改善箇所説明図

ストライカ取付ボルト

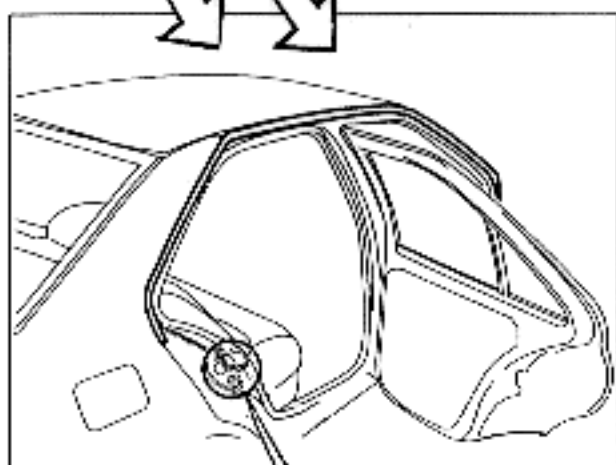
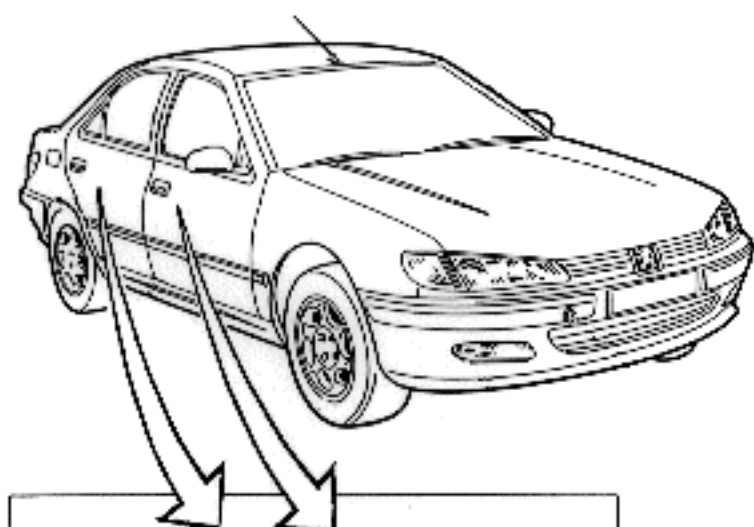
基準不適合発生箇所

乗降のためのドアのストライカ側の取付ボルトに材質不良のものがあり、衝突等の強い衝撃を受けた場合、当該ボルトが破損し、ドアが開放するおそれがある。

全車両、全てのドアのストライカ側の取付ボルトを、対策品と交換する。

識別：左側ストラット上部に
白ペイントを塗布する
